POWIAT WĄBRZESKI

ul. Wolności 44
87-200 Wąbrzeźno
AG.272.3.2019.BR

Wąbrzeźno, 13 lutego 2019 roku

Dotyczy zadania pn.: „Przebudowa drogi powiatowej nr 1709C Wronie – Katarzynki od km 0+000 do km 2+925”

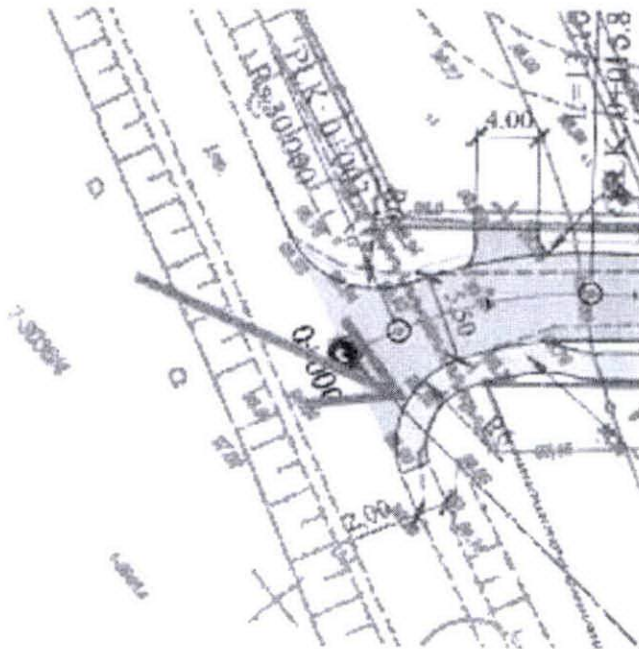
Na rysunku PZT wskazane są prefabrykowane ścieki podchodnikowe. Prosimy o załączenie szczegółowych rysunków określających w jaki sposób należy je wykonać.

Załączamy szczegół ścieku pod chodnikowego.

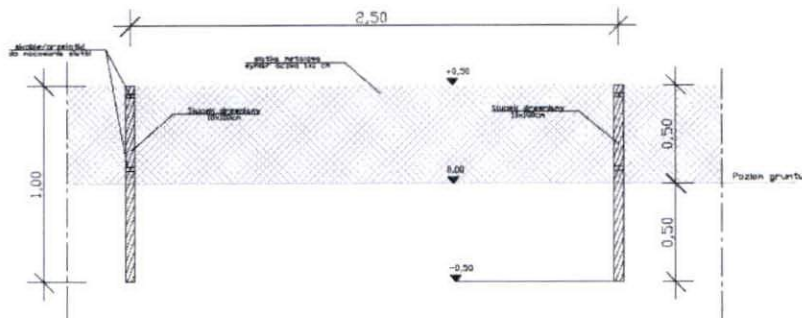
Analizując ukształtowanie terenu oraz zakres przewidziany do realizacji dla etapu II - 0+650 - 2+925 Wykonawca zwraca uwagę na fakt, że powierzchnia zebrania humusu określona w przedmiarze jest niewystarczająca. Przedmiar wykazuje 10 147,67 m² zdjęcia warstwy humusu, natomiast wg. Obliczeń Wykonawcy ilość konieczna do wykonania to 16 128,00 m². Prosimy o zmianę w przedmiarze.

Sporządzony i przekazany przez Zamawiającego przedmiar robót stanowi materiał pomocniczy (uzupełniający) ułatwiający Wykonawcom skalkulowanie ryczałtowej ceny ofertowej brutto.

| TYTUL: | Szczegół ogrodzenia z siatki metalowej | | | | |

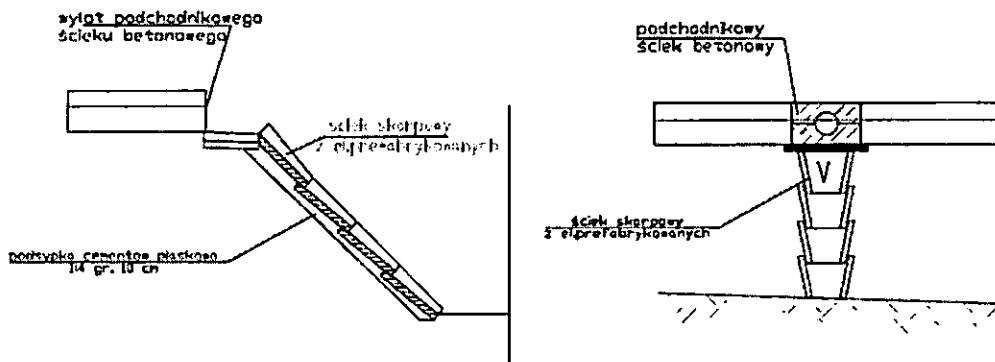
Prosimy o zamieszczenie szczegółu konstrukcyjnego ogrodzenia z siatki metalowej wymiar oczka 1x1cm wysokości 50cm na słupkach drewnianych.

SZCZEGÓL ORODZENIA Z SIATKI METALOWEJ O WYMIARACH OCZKA 1X1CM I SŁUPKACH DREWNIANYCH 10X100CM

| TYTUL: | ŚCIEK SKARPOWY Z ELE. PREFABRYKOWANYCH | | | |

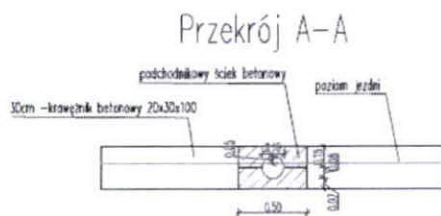
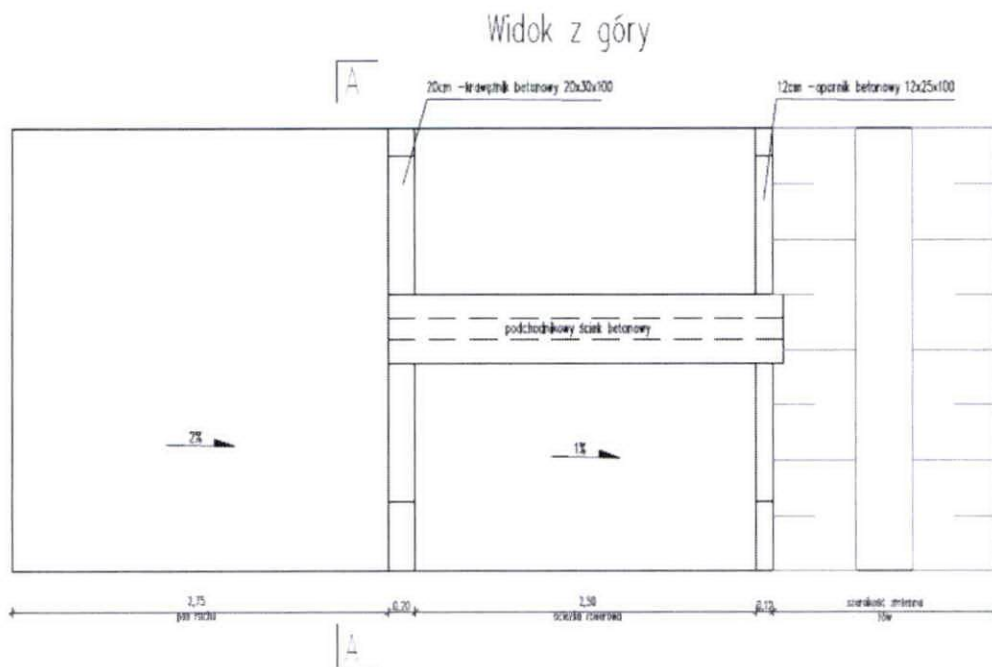
Prosimy o zamieszczenie szczegółu konstrukcyjnego ścieku skarpowego z elementów prefabrykowanych na podsypce cem.-piaskowej (1:4) gr 10cm.

SKAROPOWY ŚCIEK Z ELEMENTÓW PREFABRYKOWANYCH
